OFICIO N° 661-2018-APN/GG-DOMA

Asunto : Opinión técnica sobre el levantamiento de observaciones a la Modificación del Estudio de Impacto Ambiental del Proyecto "Conversión a Gas Natural y Transformación a Ciclo Combinado de la Central Térmica de Ventanilla por Cambio de Punto de Vertimiento del Río Chillón al Mar"

INFORME TECNICO N° 032-2018-APN/DOMA-Medio Ambiente

Asunto : Opinión Técnica al levantamiento de las observaciones de la Modificación del Estudio de Impacto Ambiental del proyecto "Conversión a Gas Natural y Transformación a Ciclo Combinado de la Central Térmica de Ventanilla por Cambio de Punto de Vertimiento del Rio Chillón al Mar".

Figura 2.2-1 Resultados de Modelo de corrientes marinas a nivel superficial a) Marea ascendente y b) Marea descendente.

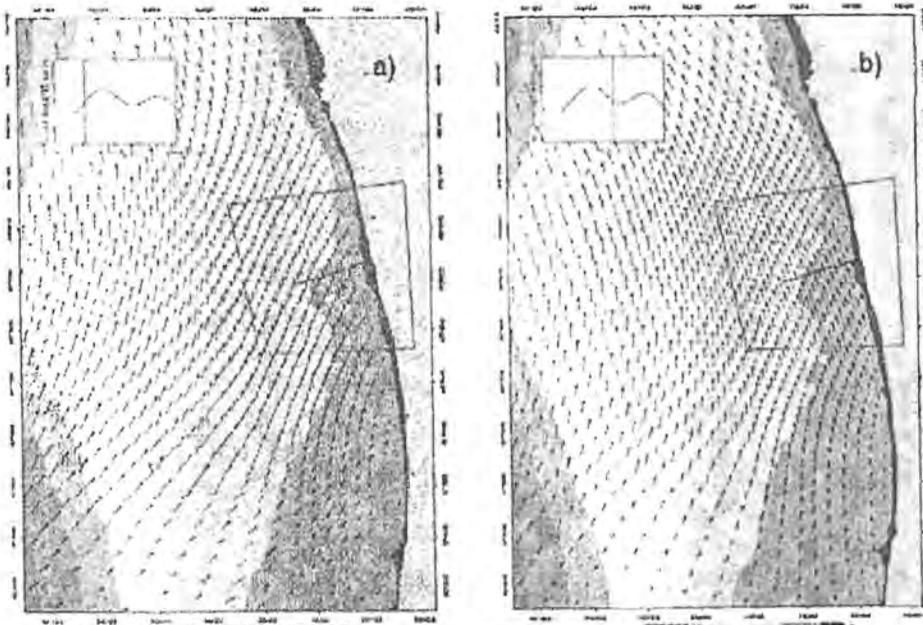
Al respecto, en el contenido de la propuesta no se aprecia una evaluación de los impactos que puedan generar la descarga de los efluentes industriales en relación con la acumulación de sedimentos entre otros y la dirección de las corrientes que pudieran afectar a los terminales e instalaciones portuarias que se encuentran en el radio de influencia del citado proyecto.

Así mismo, se precisa que como parte de los estudios de ingeniería y factibilidad del proyecto se realizó el "Modelamiento de dispersión" que se presentó en el MEIA como Anexo 5.1, en donde se realizó en primer lugar un "Modelamiento Hidrodinámico", es decir; una simulación de las corrientes marinas, en diversos escenarios, tal como los puede ver en la Figuras 2.2-1, con el objetivo de poder determinar la tendencia de los flujos marinos.

Manifiestan haber realizado un "Modelamiento de dispersión" de pluma de sólidos suspendidos totales en superficie y modelamiento de dispersión en campo lejano, en la cual concluyen que las distancias donde se ubican los Terminales Portuarios Multiboyas no serán afectados por dicha actividad. Se considera conforme.
